Bericht über das Ergebnis des UVP-Scoping bei der Stilllegung und beim Abbau des Kernkraftwerks Isar 2

Gremium:	Umweltsenat	Öffentlichkeitsstatus:	öffentlich
Tagesordnungspunkt:	4	Zuständigkeit:	Referat 3
Sitzungsdatum:	25.06.2020	Stadt Landshut, den	08.06.2020
Sitzungsnummer:	1	Ersteller:	Hr. Rottenwallner

Abb. 1 (Vorgeschlagenes Untersuchungsgebiet; 10 km-Radius)

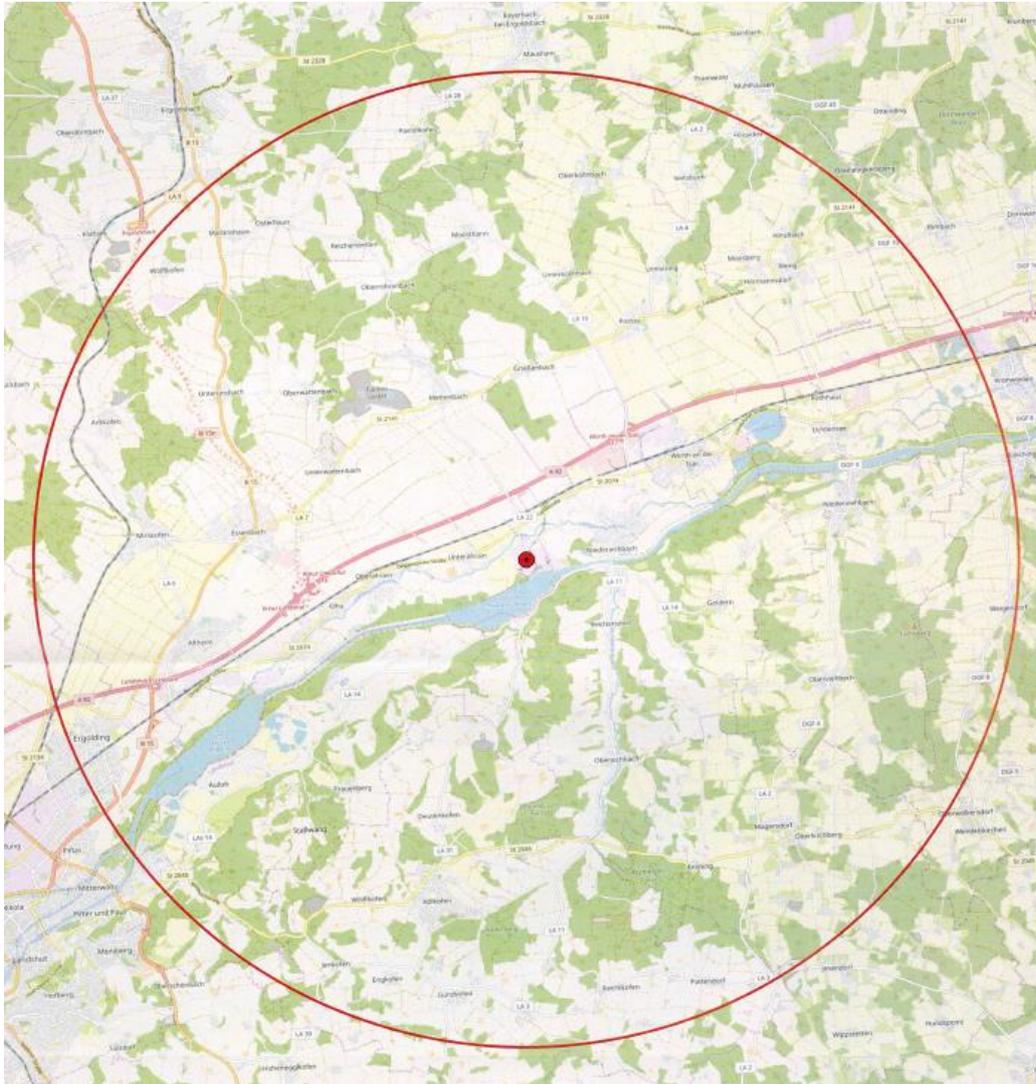
Ausweislich des von der ERM GmbH im Auftrag der PreußenElektra GmbH erstellten Vorschlags zum voraussichtlichen Untersuchungsrahmen für den UVP-Bericht soll das Schutzgut Mensch, insbesondere die menschliche Gesundheit, in einem Radius von 10 km um das KKI 2 - Reaktorgebäude untersucht werden. Dies hätte zur Folge, dass im Stadtgebiet Landshut nur der Stadtteil *Auloh/Frauenberg* sowie Teile der *Auwaldsiedlung* und von *Schönbrunn* im Untersuchungsgebiet liegen (**Abb. 1**).

Hiergegen wurde von der Stadt Landshut vorgetragen, dass die *„Erste Allgemeine Verwaltungsvorschrift zum Bundes-Immissionsschutzgesetz“* (TA Luft) auf die an dieser Stelle vorzunehmende Beurteilung weder direkt noch analog anzuwenden wäre. Es gehe nicht um *„Luftverunreinigungen“* im Sinne des Immissionsschutzrechts, sondern die atomrechtlich zu beurteilende Möglichkeit der Freisetzung radioaktiver Strahlung mit den daraus resultierenden besonderen Gefahren.

Da nach dem Vortrag der ERM GmbH *„schwere Unfälle“* und *„Katastrophen“* bei der Umweltverträglichkeitsprüfung zu berücksichtigen seien, wäre die vorgeschlagene Abgrenzung des Untersuchungsraumes mit einem 10 km - Radius nach Ansicht der Stadt Landshut nicht ausreichend. Das Untersuchungsgebiet im Stadtgebiet Landshut ende an Zufallspunkten im Stadtosten und lasse außer Acht, dass es sich insgesamt um eine Stadt mit derzeit rund 73

Vom BayStMUV wurde zugesagt, dass der Vortrag der Stadt Landshut in den Entscheidungsprozess einfließen würde. Die PreußenElektra GmbH hat ihrerseits zugesagt, dass den Überlegungen im noch vorzulegenden Sicherheitsbericht, der Ereignisanalyse und in anderen Unterlagen des Genehmigungsverfahrens auf geeignete Weise Rechnung getragen werde.

Abb. 3 (LEP, Strukturkarte/Auszug bzgl. des Kernkraftwerks Grafenrheinfeld)

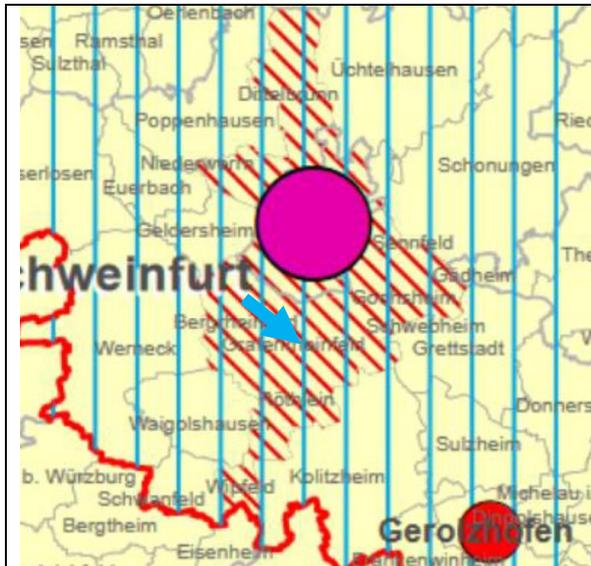
Aus dieser Darstellung ergäben sich hinreichende Anhaltspunkte für eine sachgerechte Abgrenzung des Untersuchungsraums. Beispielsweise gleiche die siedlungsräumliche Situation des KKI 2 mit Blick auf die Stadt Landshut dem Kernkraftwerk Grafenrheinfeld in seiner Beziehung zur Stadt Schweinfurt, nicht aber der des Kernkraftwerks Gundremmingen zu seinem Umland (**Abb. 3** und **4**). In der gegebenen Situation müsse zumindest das gesamte Stadtgebiet Landshut in die UVP hinsichtlich des Schutzgutes Mensch einbezogen werden.
